Undredal Grendalag

Delegert vedtak

Delegasjonssak	6/2022
----------------	--------

Dispensasjon - Delegert vedtak - Nærøyfjorden landskapsvernområde - Stokko - bygging av klopp over Beinsnesgrovi

Kopi av skisse vedlagt søknaden

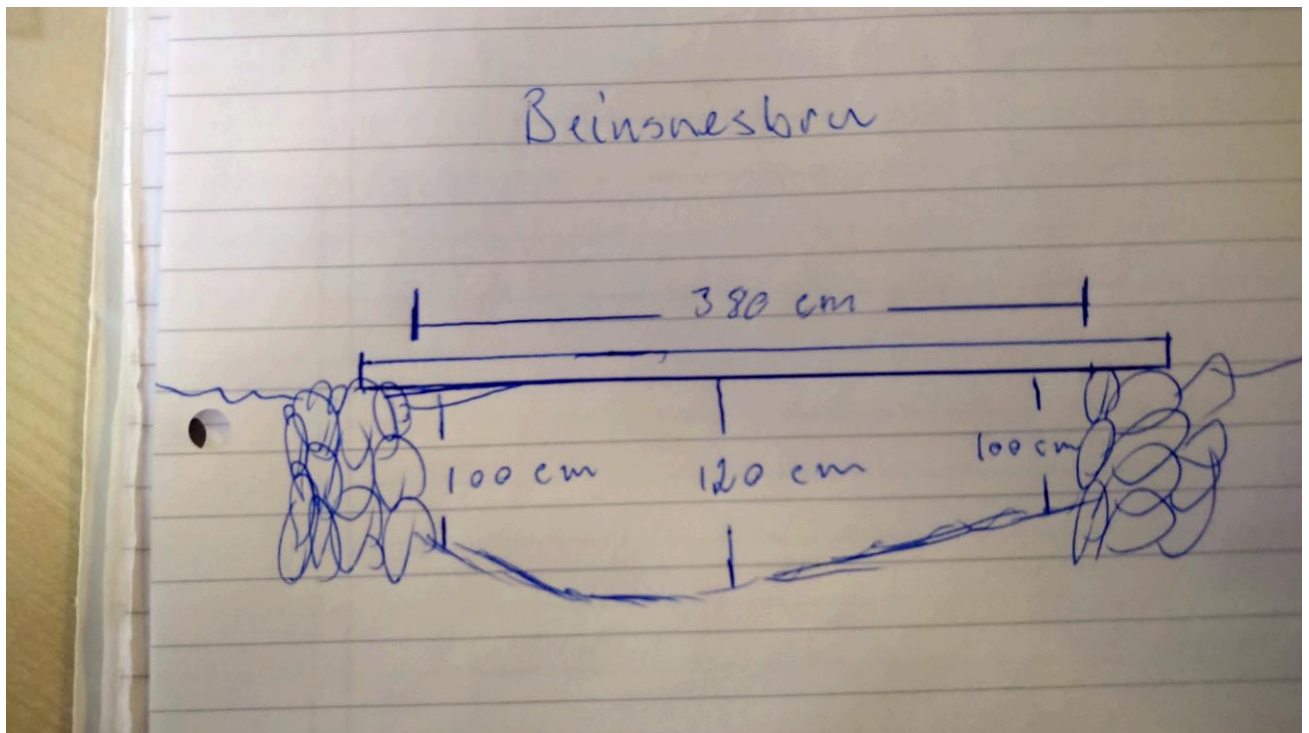
- Brukara skal murast med stein frå området. Det kan plukkast lause steinar frå elveløpet.
- Brukara skal ha ei høgde på inntil 1 meter. Det skal leggjast to treplankar på inntil 3,8 meter på brukara som klopp over elva. Plankane kan festast med jernboltar i brukara.
- Kloppa skal byggast der stien kryssar Beinsnesgrovi, og der det har vore ei enkel klopp tidlegare.
- Det kan setjast opp enkelt rekkverk av tau på kloppa for å gjera ferdselen tryggare.
- Materiale som ikkje vert nytta til kloppa, utstyr og ev restar av den gamle brua skal transporterast ut av området straks arbeidet er slutført, og seinast innan 31.12.2022.
- Grendalaget er eigar av kloppa og har ansvar for tilsyn og vedlikehald av kloppa.
- Det skal sendast rapport etter fullført tilrettelegging av heile stien.

Beinsnesgrovi er ei lita elv som vanlegvis har liten vassføring. I peridoar med stor nedbør aukar vassføringa, og elva fører med seg stein og grus. Over Beinsnesgrovi har det tidlegare vore lagt ein plank som enkel klopp. Denne har blitt flytta på når det er stor vassføring i elva, og planken har ført til at steinmassar har hopa seg opp i elveløpet. Ved å bygge brukar av stein på begge sider av elveløpet, vil kloppa koma ca. 1 meter over elvebotn. Dette vil gje god klaring under kloppa, og det vert mindre fare for opphopping av stein og grus. Brukara skal byggast for hand av stein i nærområdet. Dei to treplankane skal festast med jernboltar i brukara.
